RENESAS TECHNICAL UPDATE

製品分類	MPU & MCU	発行番号	TN-SH7-A818B/J	Rev.	第2版
題名	SH7760 LCD コントローラに関するマニュアル訂正および追加		情報分類	技術情報	
適用製品	SH7760 グループ	対象ロット等	関連資料	SH7760 グループ ハードウェアマニュアル 2010年2月10日 Rev.2.00 (RJJ09B0585-0200)	
		全ロット

図 30.4 電源制御シーケンスのフローチャート

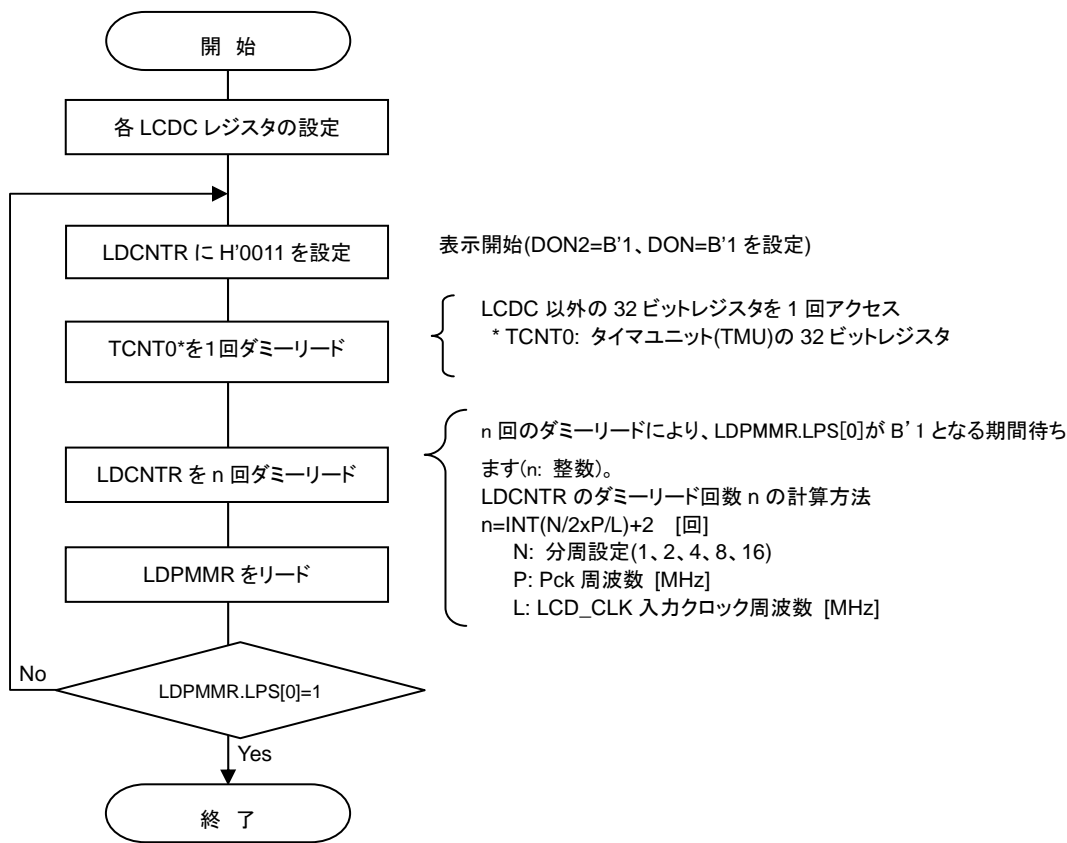
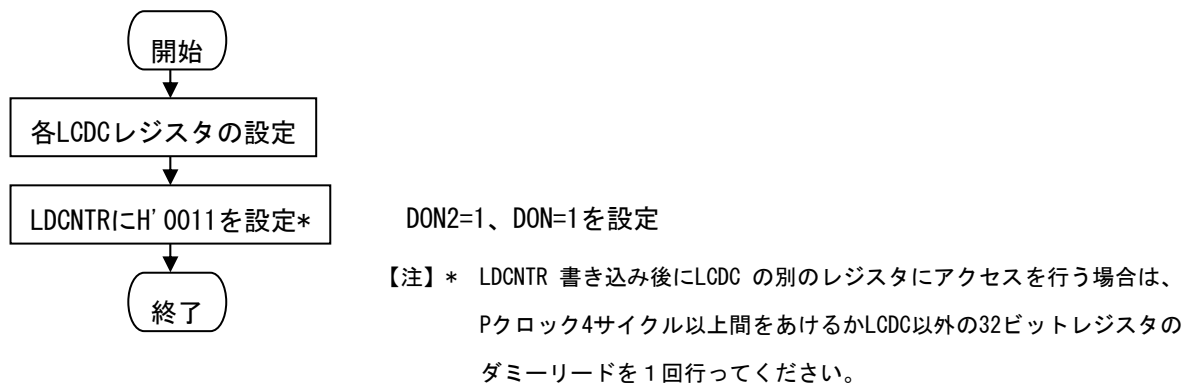
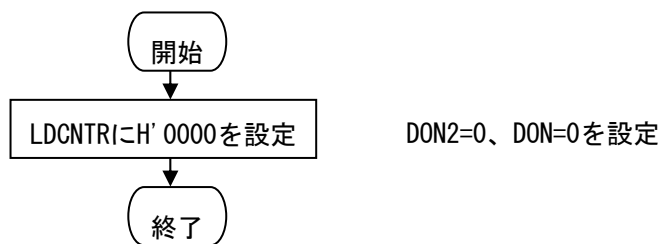
上記適用製品に内蔵されている LCD コントローラ (LCDC) に関して、ハードウェアマニュアルの訂正と追加があります。TN-SH7-A818A/J の図 30.4 電源制御シーケンスのフローチャートの(1)のコメントとフローチャートの記載内容に不一致がありましたので訂正します。

2. 追加の図 30.4

図 30.4～図 30.22 を、それぞれ図 30.5～図 30.23 に図番号を変更します。さらに図 30.4 を追加します。

(1) 電源投入シーケンス（入カロックに外部クロックを選択時）

(2) 電源投入シーケンス（入カロックにバスクロックまたは周辺クロックを選択時）

(3) 電源遮断シーケンス
